改善箇所説明図

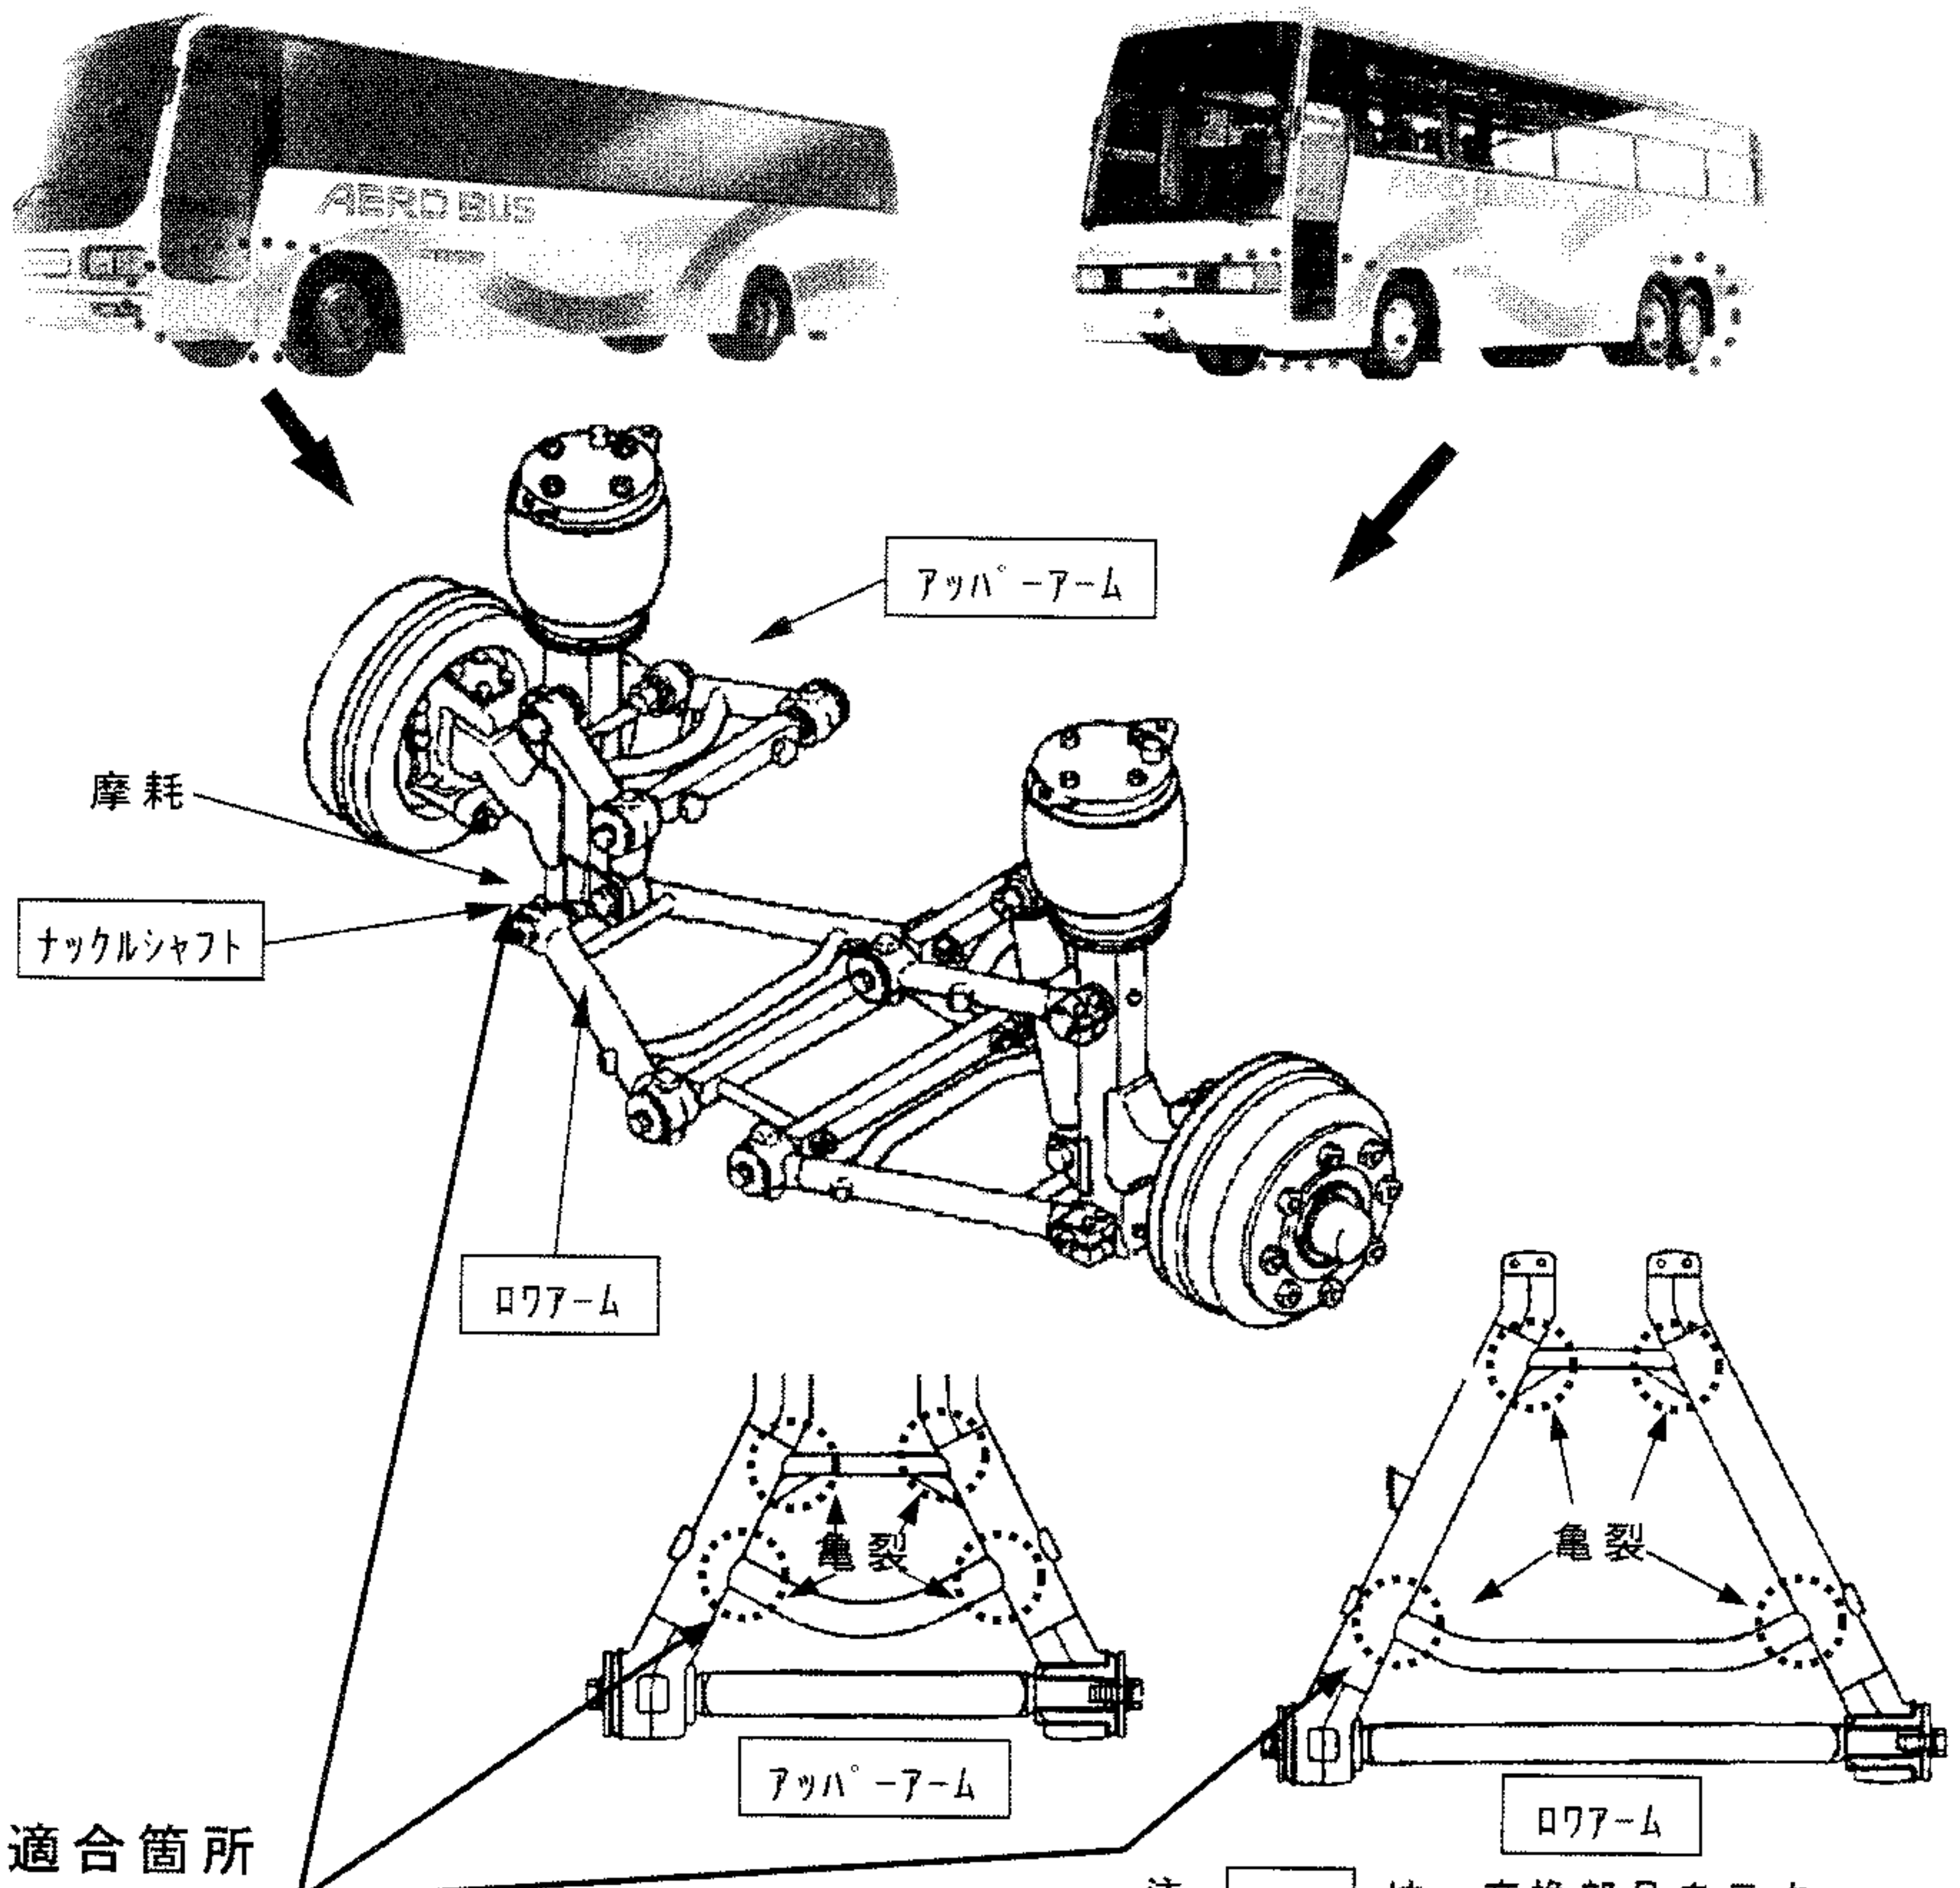
基準不適合箇所

独立懸架緩衝装置において、前輪サスペンションアーム及び後2軸車のうち後々輪サスペンションアームの剛性が不足しているため、走行時の路面入力や制動時の入力等により、当該アームの補強部材に亀裂が発生、あるいは、ナックルシャフトが摩耗することがある。

そのため、そのままの状態で使用を続けると当該アームの補強部が折損、あるいは、ナックルシャフトが破損し、最悪の場合、走行不能となるおそれがある。

改善の内容

全車両、サスペンションアームを対策品に交換、およびナックルシャフトを新品と交換する。なお、部品の全数供給に時間を要するため、当面点検の上、当該部品に異常があるものは、交換作業を行い、異常のないものは、後日交換作業を行う。

識別：作業完了車には、左後部点検リッド裏上隅部に「HB-03」の文字が記載されたシールを貼り付ける。
